# Český Brod – umístění malé okružní křižovatky na křížení ulic: Zborovská – Krále Jiřího – Jana Kouly – technický areál města

## STUDIE

Zodp. projektant:	Profese:	Vypracoval:	Kontroloval:	 <b>Atelier malých okružních křižovatek Ing. Petra NOVOTNÉHO</b> Hlaváčova 179    Tel.: 466 531 827, 464 646 342 530 02 Pardubice    petr.novotny@ateliernmok.eu	
Ing. P. Novotný, Ph.D., MBA	doprava	Antonín Kutlvašr	Ing. P. Novotný, Ph.D., MBA		
Umístění stavby: Český Brod, kraj Středočeský				Č. zakázky	19/2/19
Objednatel: Město Český Brod				Datum	11/2019
<b>VYJÁDŘENÍ, KOMENTÁŘ, ZÁPIS Z JEDNÁNÍ</b>				Číslo přílohy:	Č. kopie:
				<b>A2</b>

**Úprava (doplnění) projektové dokumentace na základě připomínek z pracovního výboru, konaného dne 5. 11. 2019**

Obr. 1: TP 171, kap. 4.1

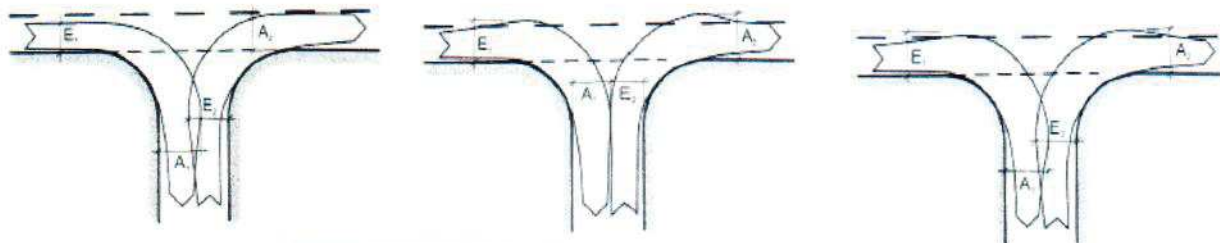
- **byly vzneseny výhrady k předloženým vlečným křivkám, vlečné křivky zachází do dělených ostrůvků a obrub chodníků,**

Po vznesení námítky projektant znovu poctivě prostudoval a ověřil. Vlečné křivky jsou vyneseny v souladu s TP 171.

Pro nízkou četnost vozidel s maximálním přesahem je možné přesáhnout mimo jízdní pruh. V TP 171 je zmíněn protisměr. Přesah do ochranného ostrůvku je jeho analogií, navíc méně nebezpečnou, protože jde o pohyb poloviční rychlostí (pouze jedno vozidlo). Zde jde o vozidla (kloubové autobusy), které danou křižovatku budou projíždět výjimečně, viz TP 171, str. 11.

Zda je možné při průjezdu směrovým obloukem připustit užití části vozovky určené pro protisměr, závisí na četnosti, se kterou se tato situace vyskytuje. Všeobecně jde o přijatelnou formu návrhu, neboť největší vozidla, která část protisměru nárokuje, se zpravidla vyskytují málo. Naopak případný návrh, který by umožnil komfortní průjezd bez zasahování do protisměru, by zejména na obslužných komunikacích vedl k neekonomickému geometrickému uspořádání (příliš velké poloměry zaoblení a z toho vyplývající nadměrné plochy pro motorovou dopravu, zmenšování chodníků, prodlužování dělek přechodů, nedostatek ploch pro pobytovou funkci komunikace, atd.). Prostředky veřejné osobní dopravy (MHD) se ovšem navzájem omezovat nemají.

Možné varianty užití části vozovky určené pro protisměr jsou zřejmé z obrázku 4.
